Statutární město Brno

„Anthropos sportovní a rekreační areál - I. etapa“

VYSVĚTLENÍ, ZMĚNA NEBO DOPLNĚNÍ ZADÁVACÍ DOKUMENTACE

Vysvětlení zadávací dokumentace č. 1 ze dne 20. 10. 2022

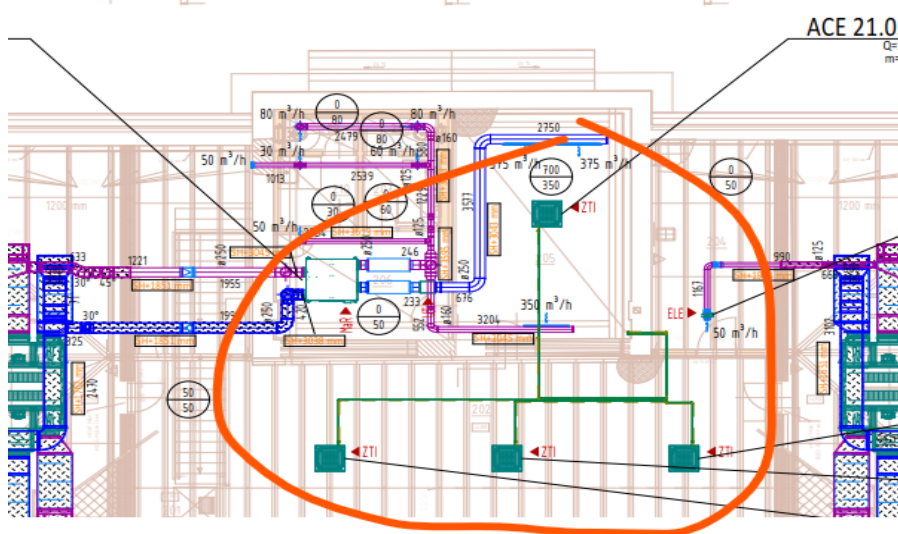
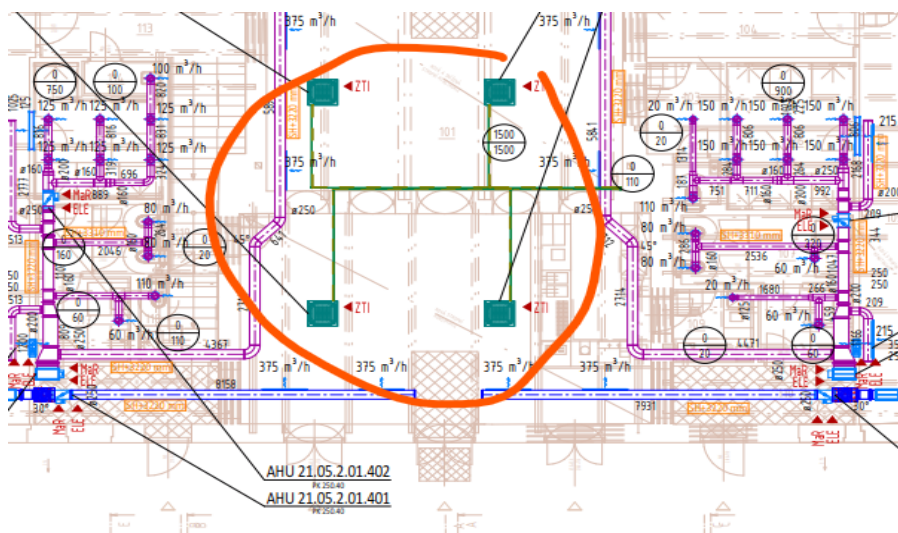
Dovolujeme si zadavatele požádat o vysvětlení zadávací dokumentace. Žádáme zadavatele o úpravu výkazu výměr. Zjistili jsme kontrolou zveřejněných dokumentů, že ve vysvětlení zadávací dokumentace č. 4 ze dne 11.11.2022 v odpovědi na dotaz č. 11, zaslaný dne 8.11.2022, zadavatel odpověděl naprosto nedostatečně:

Ve VV VZT jsou vnitřní klimatizační jednotky popsány jako nástěnné, ale TZ a na výkresech jsou popsány jako kazetové. V rámci popisu zařízení není uvedeno nic. Které klimatizační jednotky tedy platí? **Zda nástěnné nebo kazetové?**

Kontrolou jsme však zjistili, že ani v tomto VV, ani ve VV revize č.8 není provedena oprava položek č. 75,76, 93 a 94 s nástěnnými jednotkami, takže VV opět nekoresponduje ani s výkresovou dokumentací, ani s odpovědí zadavatele ve vysvětlení ZD č. 4 ze dne 11.11.2022.

Dovolujeme si zadavatele požádat o poskytnutí jasných informací a řádnou úpravu všech položek platného výkazu výměr VZT tak, aby zadávací VV korespondoval s předanou výkresovou dokumentací výkres č. D1.4.2 VZT.

Zadavatel předně uvádí, že ve vysvětlení zadávací dokumentace č. 4 ze dne 11. 11. 2022 na položený dotaz odpověděl jednoznačně, tj. je počítáno s kazetovými jednotkami. Fakt, že se jedná o jednotky kazetové, je rovněž zřetelně popsán v projektové dokumentaci (technické zprávě). Zadavatel tedy má s ohledem na shora uvedené za to, že odpověděl dostatečně.

stavba zařízení potřebné ocelové výměny pro prostupy potrubí									
R32	*	*	*	*	7,1	R32	*	*	*
R32	*	*	*	*	3,5	R32	*	*	*
R32	*	*	*	*	3,5	R32	*	*	*
*	*	*	*	*	*	*	*	*	*
KONDEZAČNÍ JEDNOTKA									
KAZETOVÁ JEDNOTKA									
KAZETOVÁ JEDNOTKA									
KAZETOVÁ JEDNOTKA									
KABELOVÝ OVLADAČ									
autonomní									
ELE									
doporučené řešení C20A
